S T A C Y核計装中性子検出器検出部（起動系）の更新に係る
設工認申請の要否について（行政相談）

令和4年9月13日
原子力科学研究所
臨界ホット試験技術部

S T A C Y（定常臨界実験装置）施設の核計装は起動系、運転系対数出力系、運転系線型出力系及び安全出力系の4系統それぞれA系B系の計8チャンネルから成り、そのうち起動系A系B系2チャンネルの中性子検出器検出部（以下「核計装検出部」という。）について、確実な運転再開に向けた高経年化対策として、原子炉設置許認可上の仕様要求を満たす核計装検出部（同型汎用品）に更新（交換）したいので、事前に当該機器の設計及び工事の計画の認可に係る手続きについて確認させて頂きたい。

核計装検出部（起動系）の比較表

図1 起動系 (B-10 比例計数管) の外形図

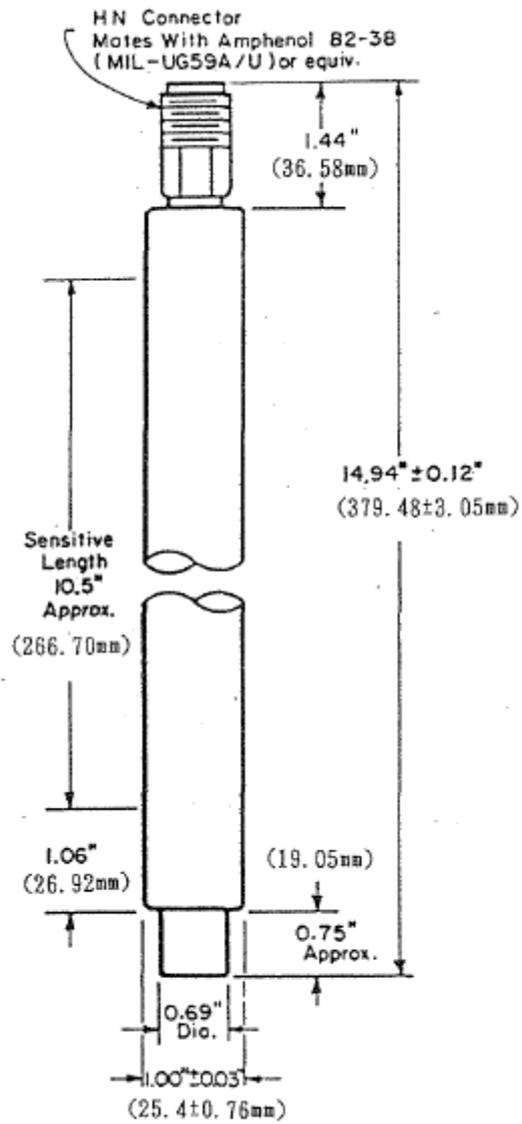
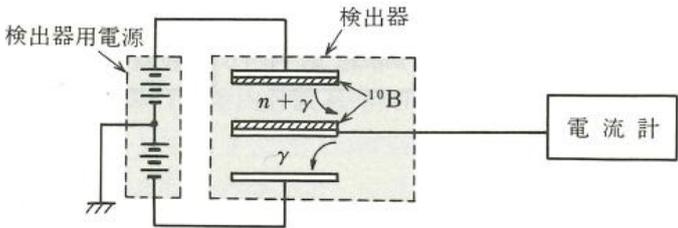
核計装検出部は消耗品として、S T A C Y設置当初（1995年運転開始）から交換を想定した汎用品を用いており、容易に交換可能なコネクタ接続となっている。S T A C Y更新に係る設工認申請書（第3回申請）（別添1）の添付書類の補足資料では、核計装検出部の主要な仕様（検出原理、型式、寸法、材質等）を記載しているが、これは検出原理と現在使用している検出部（汎用品）の仕様を示したものであり、個別機器の設計要件を記したのではない。当該核計装検出部は既に生産が終了しており今回同等性能品への交換を考えているが、その型式、寸法、材質に変更が生じるものの、原子炉設置変更許可申請書（別添2）及び当該検出器製作時の設工認（別添3及び4）の記載事項である検出器の種類（検出原理を含む）、計測範囲及び系統数に変更はないことから、核計装の設計要件を変更するものではない。

変更前		変更後		備考	
(1) 中性子束の測定範囲		(1) 中性子束の測定範囲		変更なし	
名 称	中性子束の測定範囲 [n/cm ² /s]	名 称	中性子束の測定範囲 [n/cm ² /s]		
起 動 系	2.5×10 ⁻¹ ~ 2.5×10 ⁴	起 動 系	2.5×10 ⁻¹ ~ 2.5×10 ⁴		
(2) 熱出力の測定範囲		(2) 熱出力の測定範囲			
名 称	熱出力の測定範囲 [W]	名 称	熱出力の測定範囲 [W]	変更なし	
起 動 系	1×10 ⁻⁵ ~ 2×10 ⁰	起 動 系	1×10 ⁻⁵ ~ 2×10 ⁰		
(3) 検出器の種類、型式等		(3) 検出器の種類、型式等			生産終了に伴う型式の変更 型式の変更に伴う寸法及び材質の変更
検出器の種類	B-10 比例計数管	検出器の種類	B-10 比例計数管		
型 式	<u>WL-22793</u>	型 式	<u>E6863-300</u>		
外 径 寸 法	<u>379.48</u> mm 長 × 25.4 mm φ	外 径 寸 法	<u>395</u> mm 長 × 25.4mm φ		
有 感 長	<u>266.70</u> mm	有 感 長	<u>300</u> mm		
材 質	本 体	<u>Al</u>	本 体	<u>SUS</u>	
	電 極	<u>W</u>	電 極	<u>Pt</u>	
	中性子有感材	¹⁰ B	中性子有感材	¹⁰ B	
	封入ガス	Ar-CO ₂	封入ガス	Ar-CO ₂	
(4) 外形図		(4) 外形図		型式変更に伴う外形の変更
